**TUOMAS GERDTIN PUISTON ASEMAKAAVAN MUUTOS
33 Lauritsala puistoalue****ALOITE**

Dnro:
LPR/1534/10.02.03.00/2020**TUOMAS GERDTIN PUISTON ASEMAKAAVAMUUTOS**

LYHENNELMÄT MRA 30 §:N KUULEMISESSA SAADUISTA LAUSUNNOISTA JA MIELIPITEISTÄ SEKÄ KAAVANLAATIJAN VASTINEET NIIHIN
Asemakaavaluonnos on pidetty nähtävillä 6.5.2021. – 28.5.2021

Pienennös kaavaluonnoksesta, jolla ennakkokuuleminen on suoritettu.

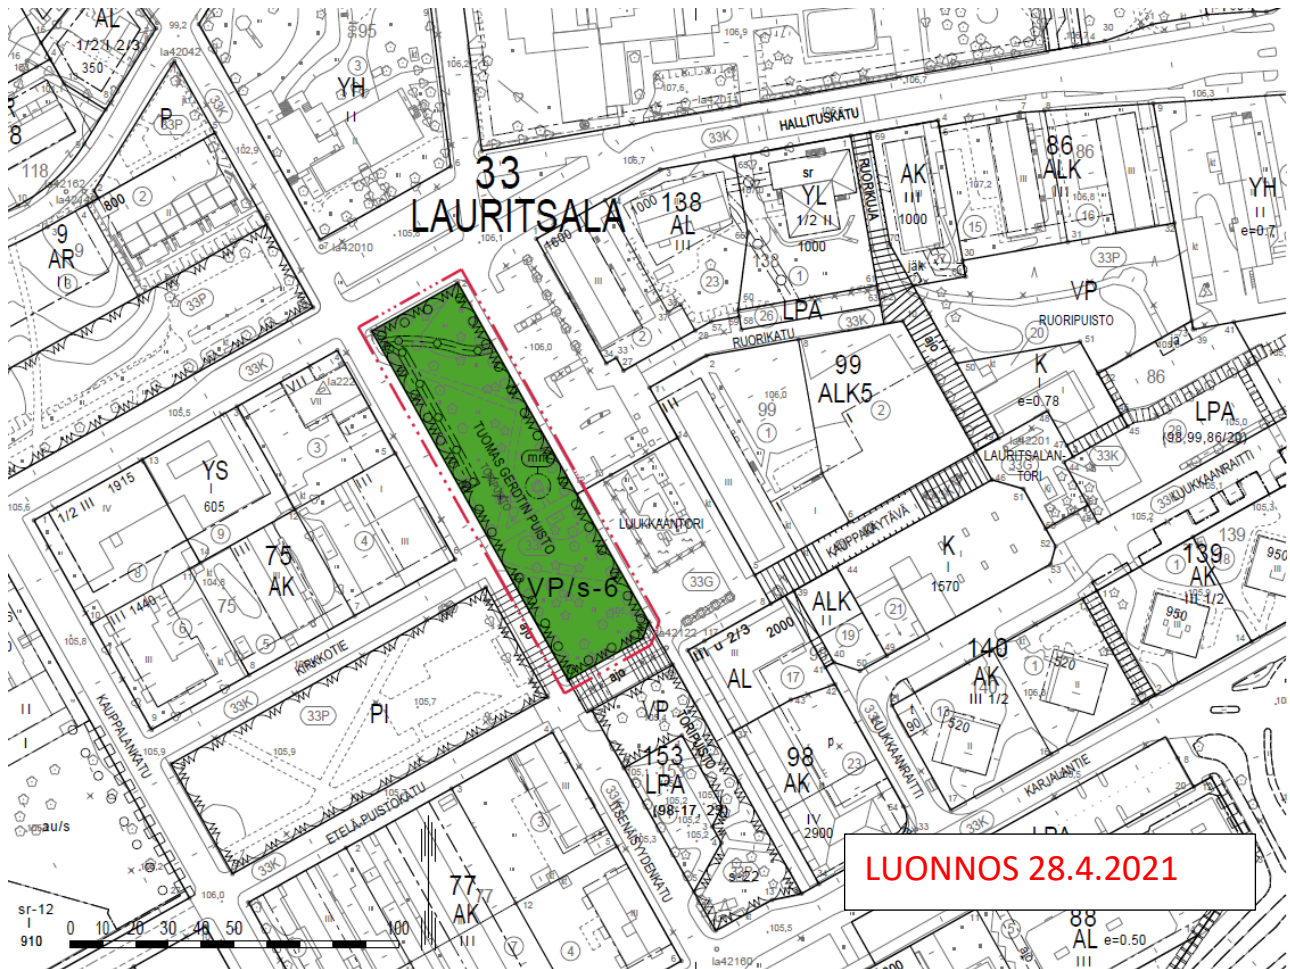
- a) Kaava-alue sijoittuu Lpr keskusta-Lauritsalan pohjavesialueen varsinaiselle muo-
dostumisalueelle. Alue on tällä hetkellä III-luokan pohjavesialuetta, mutta pohjave-
sialue (mukaan lukien tämä kaava-alue) tulee mitä todennäköisimmin luokitettumaan
1 E-luokkaan. Asia on selostuksessa huomioitu hyvin. Vaikka kyseessä onkin
puisto, on silti perusteltua, että pohjavesialue olisi huomioitu myös kaavamääräyk-
sissä.
- b) Asemakaavan valmisteluaineistossa on huomioitu hyvin valtakunnalliset alueiden-
käyttötavoitteet sekä asemakaavan sisältövaatimukset. Aineisto antaa hyvän poh-
jan kaavaehdotuksen laadintaan.

- a) Vammaisneuvosto pitää hyvänä ja kunnioitettavana asiana, että Mannerheimin ristin ritaria muistetaan tällä tavoin.
- b) Vammaisneuvosto toteaa, että itse kaavaluonnoksen selostusosasta puuttuu maininta olemassa puistossa jo olevasta Itsenäisyyden kuusesta kivipaasineen, tämä tulisi merkitä dokumentteihin.

- c) Muilta osin vammaisneuvosto kiinnittää huomiota puistoalueen esteettömyyteen. Kulkuväylien tulee olla selvärajaiset, helppokulkuiset, liittymät helposti tunnistettavat (huomioidaan aistivammaiset), levähdyspaikoilla kestäviä ja lämminpintaisia penkkejä, joihin helppo istahtaa ja nousta ylös.

- d) Itse muistomerkistä vammaisneuvosto tuo esiin näkövammaisten tarpeet eli muistomerkki tulisi tehdä siten, että sitä voi kosketella käsin, tai ainakin osittain. Toinen vaihtoehto on, että varsinaisen muistomerkkin viereen tehdään pienoismalli tunnustelua varten tai sitten laatta jossa pistekirjoituksella kerrotaan, mistä muistomerkistä on kyse.

- a) Kaavamuutos on hyvä, koska alueen olemassa olevaa puustoa ei tarvitse kaataa
- b) Lauritsalasta lähtöisin olevia julkkiksia ei ole liikaa, joten Tuomas Gerdtin puisto sopisi Lauritsalaan erinomaisesti. Muuallakin kuuluisuudet saavat puistoja, patsaita ja muita kunnianosoituksia.

- c) Isona pelkona on, että alue kärsii ilkevästä. Lauritsalan koulu voisi pitää Tuomas Gerdtistä teematunnit ja samalla lisätä nuorten tietämystä.
- d) Toiveena olisi puiston keskelle sijoitettu Tuomas Gerdtin näköispatsas.

- e) Puistoon voisi kesäisin tehdä istutuksia; Suomen lippu, Numero 95 kukista (Gerdtin Mannerheimristin numero).
- f) Hiekkapolkuja voisi nimetä esim. Gerdtin taistelupaikkojen mukaan. Esimerkiksi Siiranmäenpolku jne ...

- g) Kuvallinen infotaulu puiston sisään tulon kohdalle.
- h) Toiveissa olisi myös puistoa sivuavan Luukkaan torin muuttaminen Tuomas Gerdtin kaduksi. Miksei jopa Luukkaan torinkin voisi muuttaa nimeltään Gerdtin toriksi.

- a) Asemakaavan määräykseen on lisätty yleismääräys; *Alueella on kielletty sellainen
rakentaminen ja muut toimenpiteet, joista voi aiheutua ympäristönsuojelulain (poh-
javeden pilaamiskielto ja maaperän pilaamiskielto) tarkoittamia seuraamuksia. Toi-
menpiteet, joista voi aiheutua vesilain 3 luvun mukaisia seurauksia, kuten vaikutuk-
sia pohjaveden laatuun tai määrään, ovat kiellettyjä ilman vesilain mukaista lupaa.
Tehtäessä rakennustöitä pohjavesialueella, on kiinnitettävä erityistä huomiota poh-
javeden pilaantumisen estämiseksi.*

- a) Ok.
- b) Asemakaavan selostukseen kappaleeseen 3.1.1 Alueen yleiskuvaus ja rakentumisen historiaa, on lisätty maininta Itsenäisyyden eli tulevaisuuden kuusesta. Kaava-alueen käyttötarkoituksella itsessään suojelee puiston olemassa olevaan puustoa.
- c) Esteettömyyteen liittyviä teknisiä ratkaisuja ei ratkaista asemakaavalla, vaan ne huomioidaan jatkosuunnittelussa eli puistosuunnittelun yhteydessä.
- d) Muistomerkkiin liittyvät asiat ratkaistaan puistosuunnittelun yhteydessä.

- a) Kaavamääräyksen mukaisesti puiston olemassa oleva puusto säilytetään ja ainoastaan maisemanhoidolliset toimenpiteet on sallittu. Puustoa voidaan täydentää tarpeen mukaan uusintaistutuksilla.

- b) Tuomas Gerdtiä on haluttu kunnioittaa nimeämällä puisto hänen mukaansa.
- c) Asemakaavassa ei ole mahdollista määrätä ilkevästä estävistä keinoista. Tarkemmassa puistosuunnittelussa pyritään löytämään keinoja ilkevän vähentämiseen. Kaupunkisuunnittelun mielestä nuorten tietoisuuden lisääminen ja teematunnit ovat kannatettava idea.

- d – g) Muistomerkkiin liittyvät asiat ratkaistaan puistosuunnittelun yhteydessä. Puistosuunnitelma sisältää myös tarkemmat suunnitelmat istutuksista ym. yksityiskohdista. Puiston sisäisiä polkuja ei nimetä asemakaavassa, mutta tarvittaessa niihinkin voidaan ottaa kantaa puistosuunnitelmassa. Myös infotauluun liittyvät asiat ratkaistaan puistosuunnittelun yhteydessä.

- h) Lauritsalan kauppalan keskusta on aikoinaan rakentunut Luukkaan tilan maille, jonka mukaan Luukkaan tori ja Luukkaan raitti ovat saaneet nimensä. On tärkeää säilyttää nimistössä nämäkin yhteydet Lauritsalan historiaan.
